**3º CADERNO DE PERGUNTAS E RESPOSTAS
RDC ELETRÔNICO Nº 03/2021**

OBJETO: “EXECUÇÃO DAS OBRAS CIVIS, AQUISIÇÕES, MONTAGENS, COMISSONAMENTO E PRÉ-OPERAÇÃO DO TRECHO III-RAMAL DO SALGADO, REFERENTE AO PROJETO DE INTEGRAÇÃO DO RIO SÃO FRANCISCO ÀS BACIAS DO NORDESTE SETENTRIONAL”.

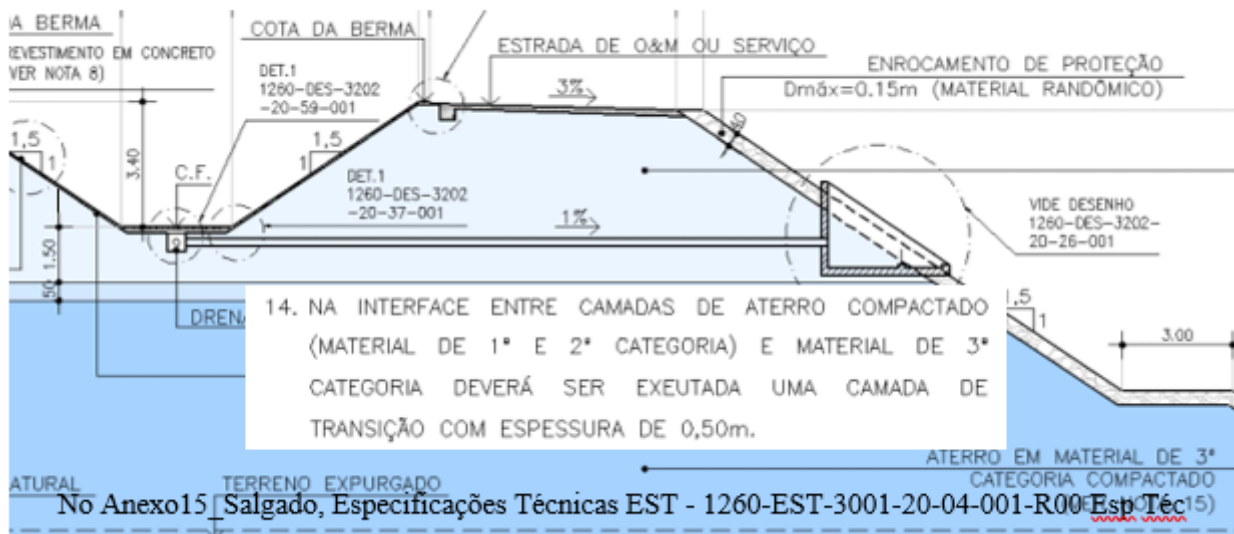
O Anexo 09 - Modelo 14 - Planilha de Distribuição do Preço Proposto (Risc), prevê o item 39 – WBS 3083 - Obras de Restituição do Rio Salgado (km 34+270 ao km 34+820).

Porém no Anexo15_Salgado / Quantitativos QNT não consta a Memória de Cálculo e a planilha de quantitativos desta WBS 3083 - Obras de Restituição do Rio Salgado (km 34+270 ao km 34+820).

Solicitamos, por gentileza, que seja disponibilizada a Memória de Cálculo com Quantitativos da respectiva Estrutura, de modo a permitir ao correto dimensionamento dos itens.

O arquivo solicitado 1260-QNT-3083-20-04-001 foi disponibilizado conforme o 2º Caderno de Perguntas e Respostas.
